日本電気協会「安全保護系へのデジタル計算機の  
適用に関する規程（JEAC 4620-2020）並びにデジタル安全保護系の  
検証及び妥当性確認（V&V）に関する指針（JEAG 4609-2020）」  
に関する技術評価書（案）

本書は、原子力規制委員会が上記規格の技術評価について取りまとめたものである。

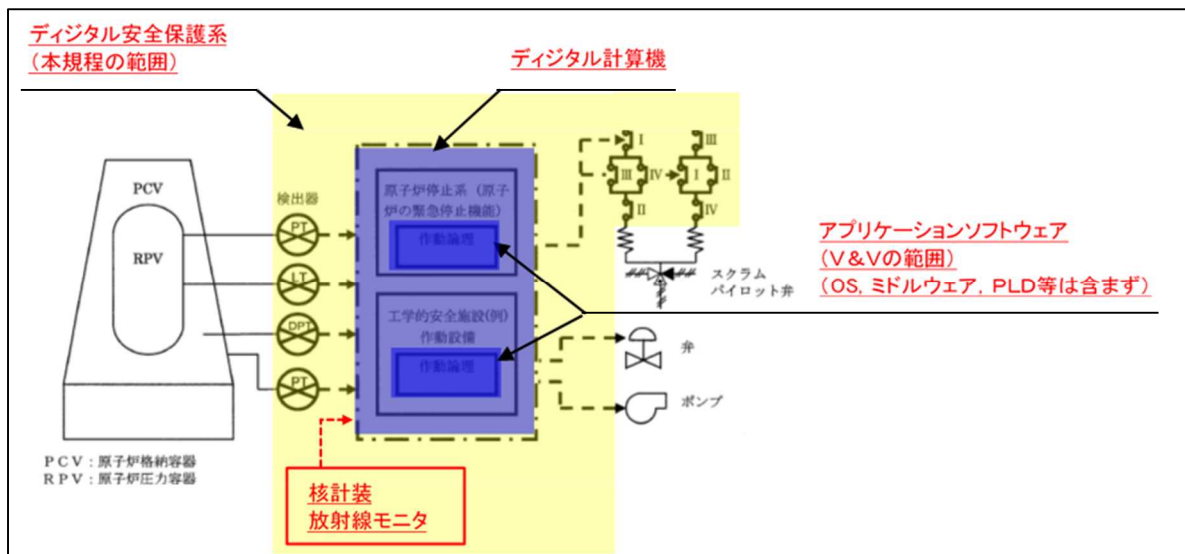
また、「1.目的」は技術評価の対象ではないが、デジタル安全保護系規程2020の「1.目的」の「デジタル計算機を適用した原子力発電所の安全保護系」は「原子力発電所の安全保護系においてデジタル化された演算・論理処理部を有するもの」に読み替える。また、「(解説-2) 適用範囲 (概念図)」は、デジタル計算機に核計装・放射線計装が入らないことが示されていることから、適用除外とする。

日本電気協会には、「(解説-2)」の「参考図1 デジタル安全保護系の概念図 (BWR)」及び「参考図2 デジタル安全保護系の概念図 (PWR)」の「デジタル計算機」の示す範囲並びに同図の凡例の記載を整理することを要望する。

- 「(解説-2)」の「参考図1 デジタル安全保護系の概念図 (BWR)」及び「参考図2 デジタル安全保護系の概念図 (PWR)」の「デジタル計算機」の示す範囲並びに同図の凡例の記載を整理し、検出器から動作装置入力端子までを含むデジタル安全保護系全体を広く包含して規定した規格とすることを要望する。
- 安全保護系のデジタル化された演算・論理処理部に装荷するソフトウェアとして採用される PLD の取扱いについては、国内外の動向を踏まえ、明確にすることを要望する。
- 解説-1 のまた書きは、「原子炉停止系及び工学的安全施設作動系の演算・論理回路」のデジタル計算機だけでなく、検出器側のデジタル部分を含むデジタル安全保護系のデジタル化された演算・論理処理部を対象として、従来型の安全保護系とを組み合わせた場合の要求事項を本文に規定することを要望する。その際に、「デジタル計算機がシステムに影響を及ぼす範囲」とは、「デジタル安全保護系のデジタル化された演算・論理処理部が担う検出器から動作装置入力端子まで」のことでありと明確にすることを要望する。
- これまでのデジタルシステムの適用実績、国際的な動向等を踏まえれば、定量的な信頼性評価を絶対視しない考え方に移行すべき段階にあると考えられるため、ハザード分析等の総合的な信頼性向上対策と、これとあわせて実施すべき定量的なシステム信頼性評価の観点から、記載を充実することを要望する。
- ある装置に技術基準規則第35条第1項の「運転時の異常な過渡変化が発生する場合又は地震の発生により発電用原子炉の運転に支障が生ずる場合において、原子炉停止系統その他系統と併せて機能することにより、燃料要素の許容損傷限界を超えないようにできる」ためのデジタル化された演算・論理処理が適用されているのであれば、これに必要な全ての要素を含めて評価するよう見直すことを要望する。
- 「(解説-4) アンアベイラビリティ及び誤動作率の評価」は、ハードウェア構成要素にソフトウェア構成要素を加味するような表現になっていることから見直すことを要望する。

○「(解説-2) 適用範囲 (概念図)」は適用除外とする。

〈PWR の信頼性評価モデル〉

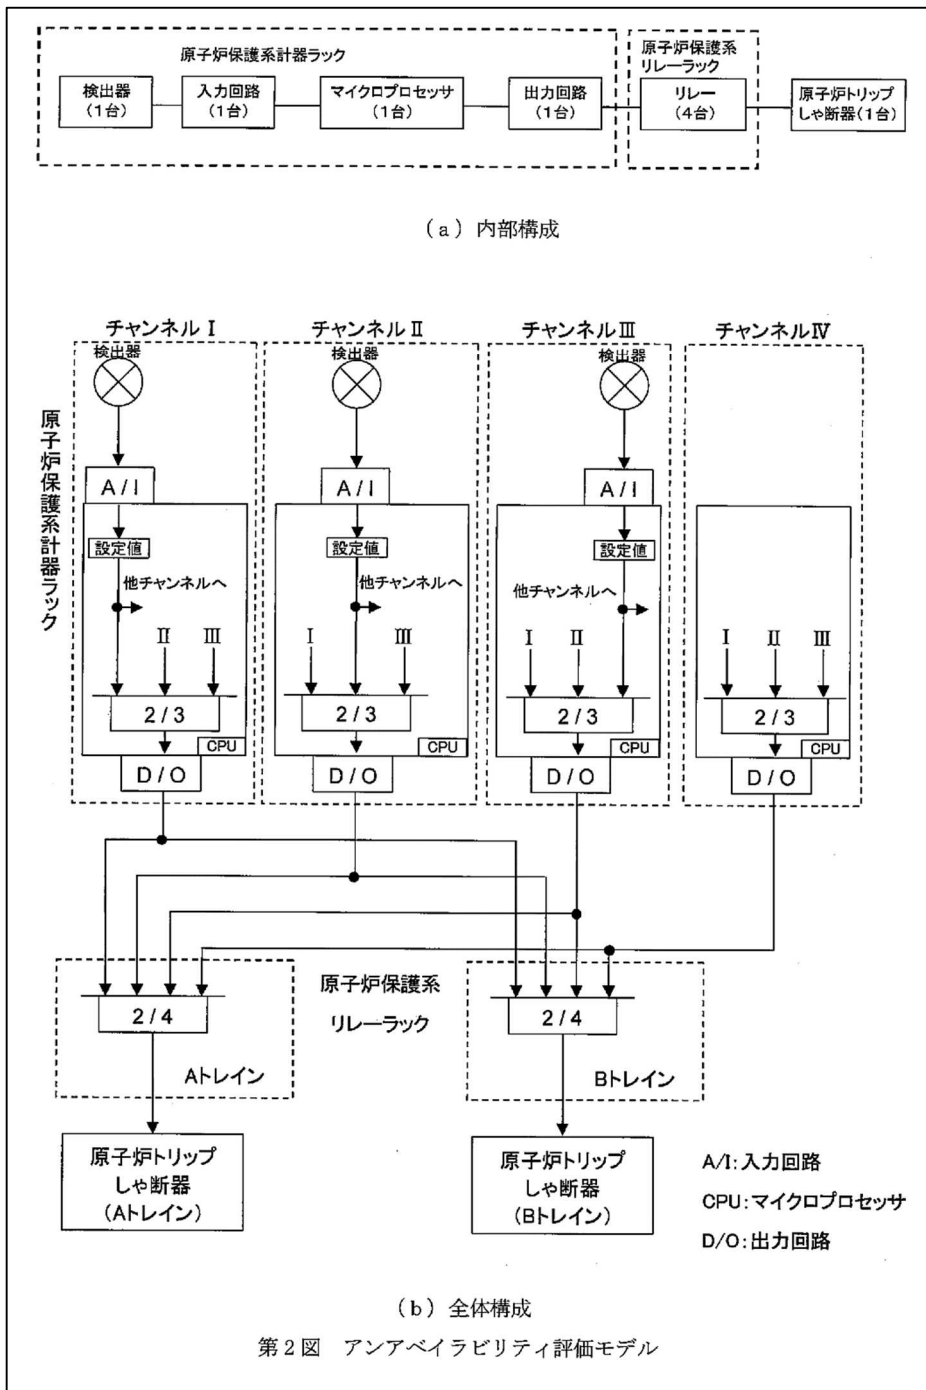
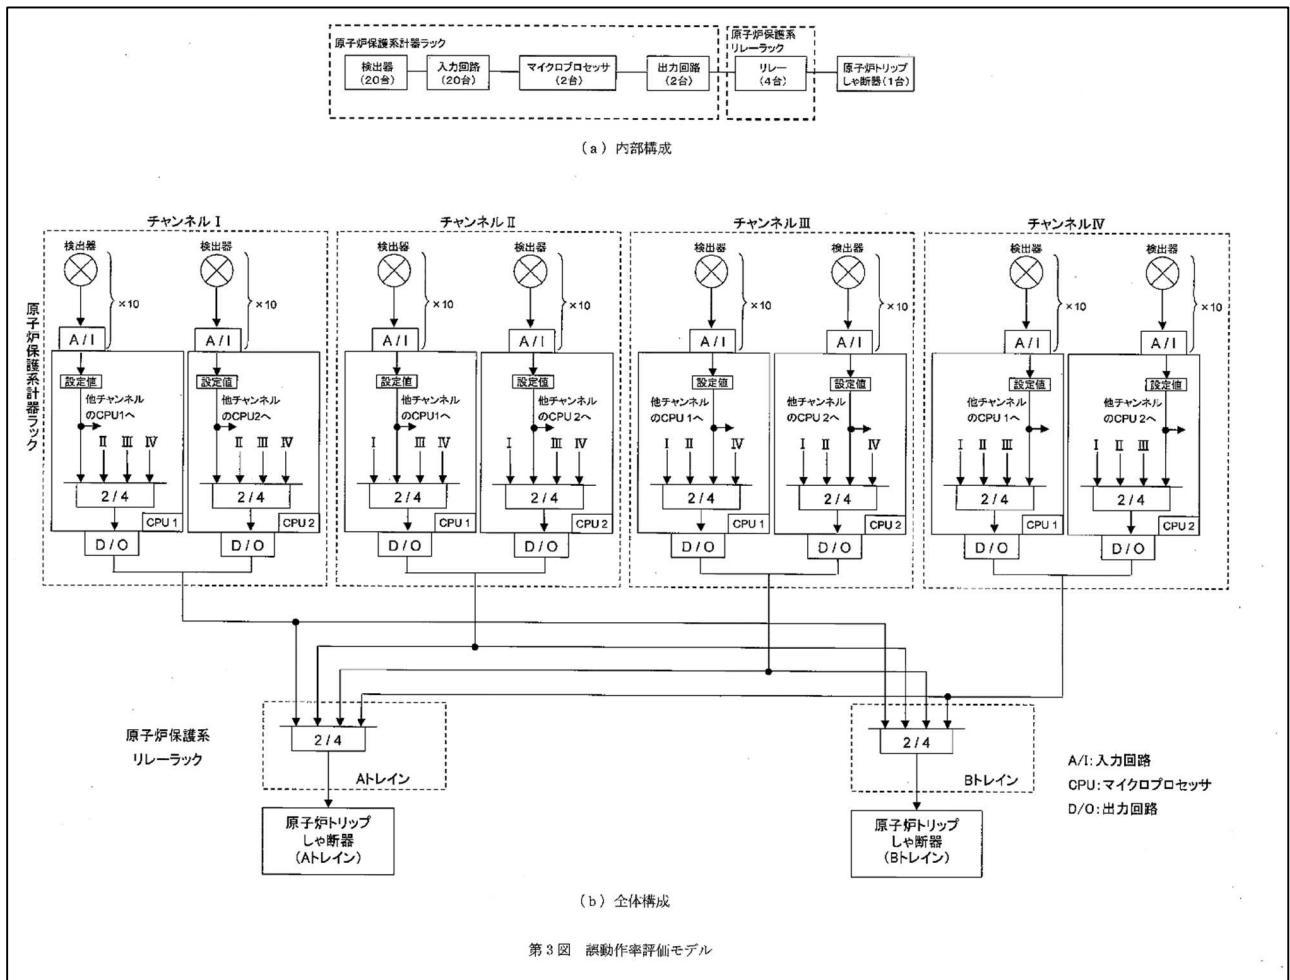
日本電気協会の回答において検出部とみなすとされた核計装や放射線モニタのようにその内部処理として、燃料の許容限界を超えないようにするための安全に係る設定値に対する原子力特有のトリップ信号判定処理等にデジタル化された演算・論理処理が使われている場合、ハードウェア構成要素としてだけではなく、そのソフトウェア構成要素としてどのように考慮されるのか説明を求めたところ、日本電気協会は次のように回答している<sup>26</sup>。

ご指摘の通り、アンアベイラビリティや誤動作率の信頼性評価においては、システムを構成する各設備（ハードウェア構成要素）を適切に考慮する必要があります。（解説-4）での記載の趣旨は、”異常の検出”，“検出信号の伝送”等の機能を実現するハードウェア構成要素を、信頼性評価において適切に考慮するよう求めるものです。

実際、資料1-2の回答1.5)で示した信頼性評価モデル（前出の図）にもあるように、安全保護系の機能を実現するソフトウェアの演算処理を行う要素だけでなく、電源や信号伝送（異常検出信号含む）を担うインターフェイス回路などの構成要素についても信頼性評価で考慮することとしています。

図1 V&V概要

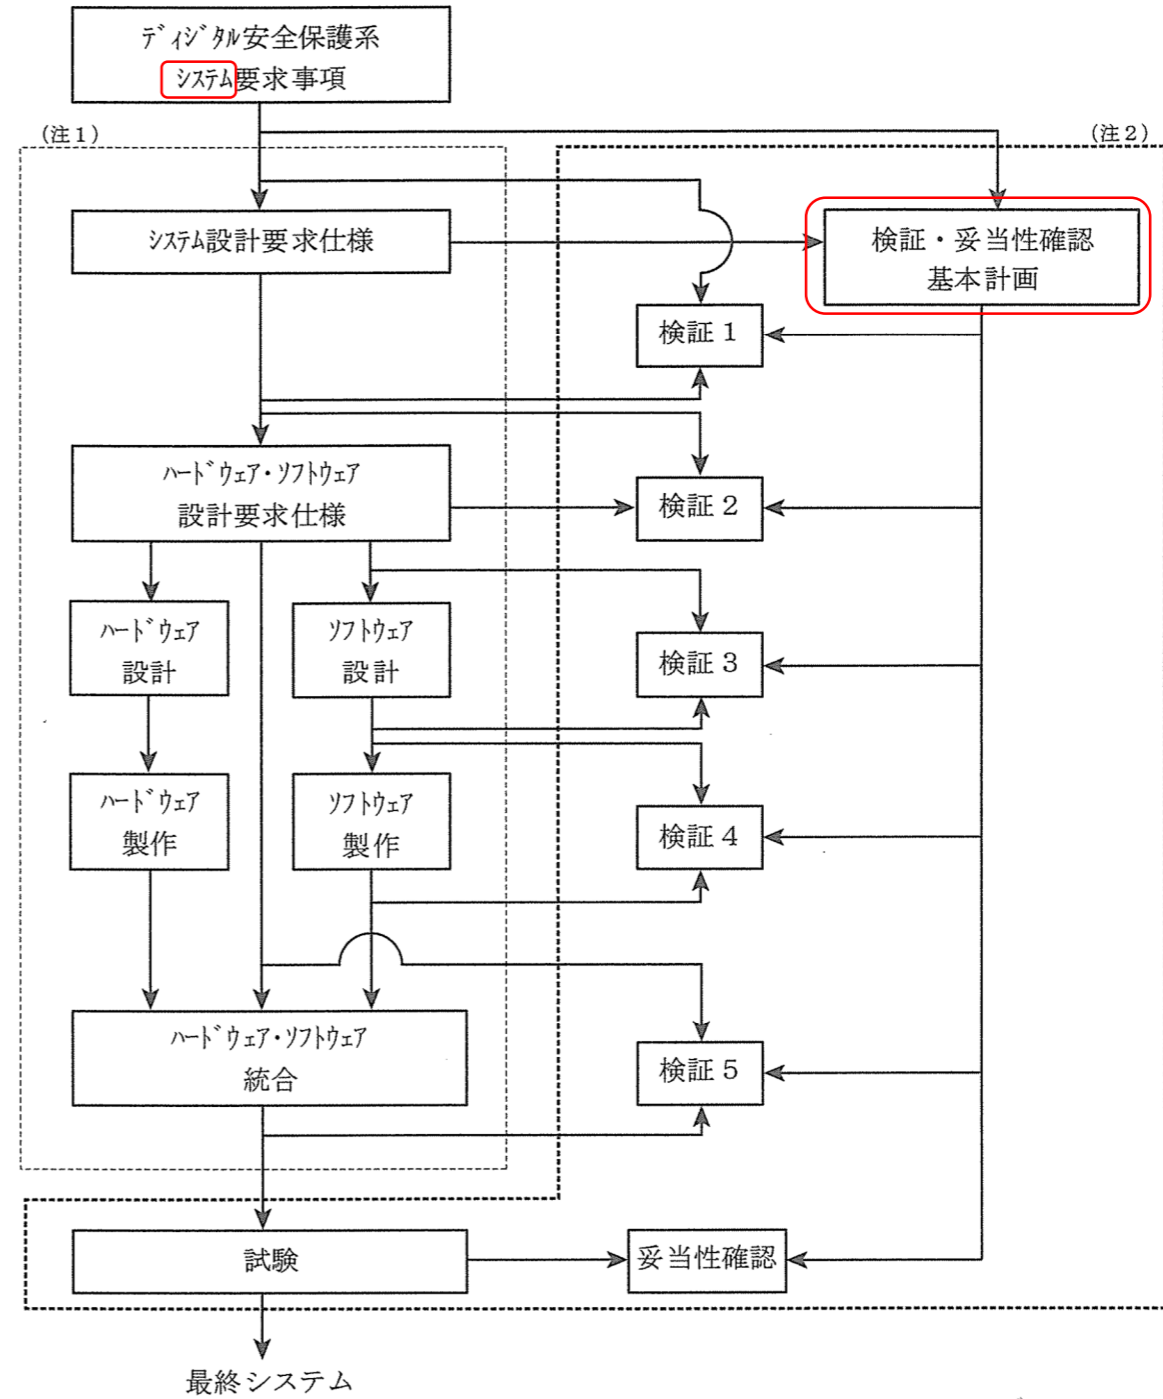
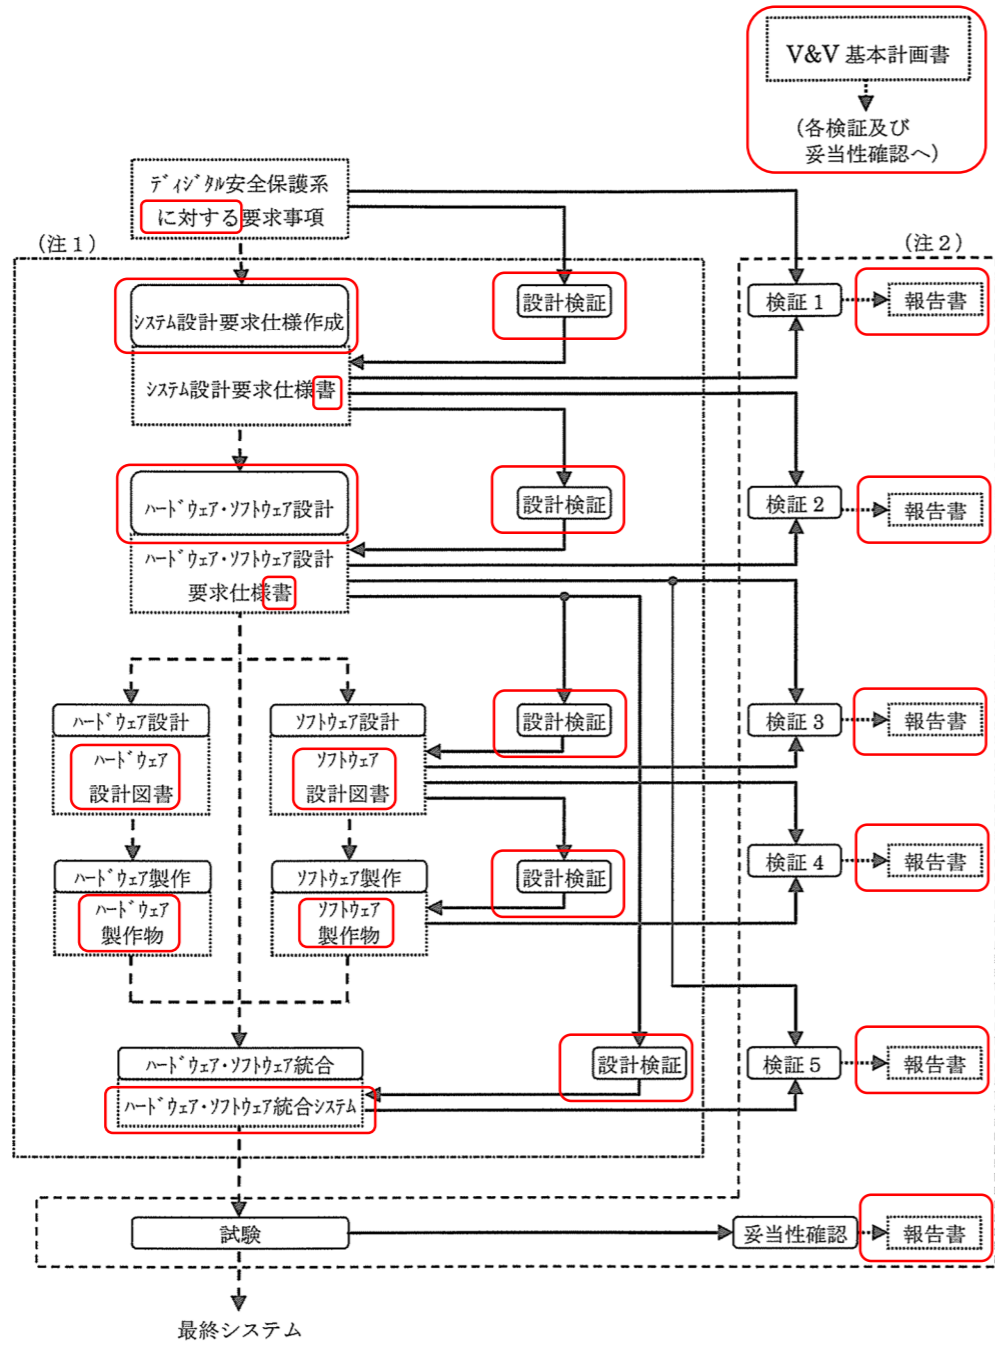
- ④ 図1の設計・製作作業の範囲を示す一点鎖線の範囲の各ステップに設計検証を追加したことは、「(解説-1) 品質保証活動の概要」における「参考図-1 デジタル安全保護系の品質保証活動の概要」に示す「設計チームによる品質保証活動」の記載に合わせたものであり、妥当と判断するが③の検討価結果から適用除外が優先される。

- 「JEAC4620 等」は無くても意味は通じるので、記載の適正化を要望する。「JEAC4620 等のデジタル安全保護系に対する要求事項」は、これ以外に「4.1 V&V の目的と概要」(3)、「4.2 V&V の実施」(1) (b)及び(g)にも記載されていることから、同様に記載の適正化を要望する。
- 「図1 V&V 概要」において、「試験」についての設計チームの妥当性確認はなく、V&V チームが妥当性確認を行うことになっている。注2の範囲について見直すことを要望する。

適用除外とする。これに伴い、「4. 2 V&Vの実施」の「各ステップにおいて、図1に示されるV&V作業を実施する」とあるのは、「各ステップにおいて、V&V作業を実施する」と読み替え、同「(1)V&Vの手順及び内容」の「図1に示された、設計・製作作業」は「設計・製作作業」と、同「(3)文書管理」の「(a)設計、製作作業の文書化」における「図1に示されるステップごとに必要な設計、製作」は「ステップごとに必要な設計、製作」と読み替える。

- ③ V&Vの実施内容は設計・製作作業と対応させる必要があり、設計・製作作業の内容を本文から除外するのは適切でない。したがって、「(解説—6) 設計・製作作業内容」は「4. V&V」に加え、規定の「ソフトウェアに関するV&Vは、以下の手法によるものとする。」及び同解説の「図1に示す設計・製作作業の各ステップの内容を以下に示す。」とあるのは、併せて「ソフトウェアに関するV&Vの設計・製作作業の各ステップの内容は、以下の(1)～(6)に示す手法によるものとする。」と読み替える。
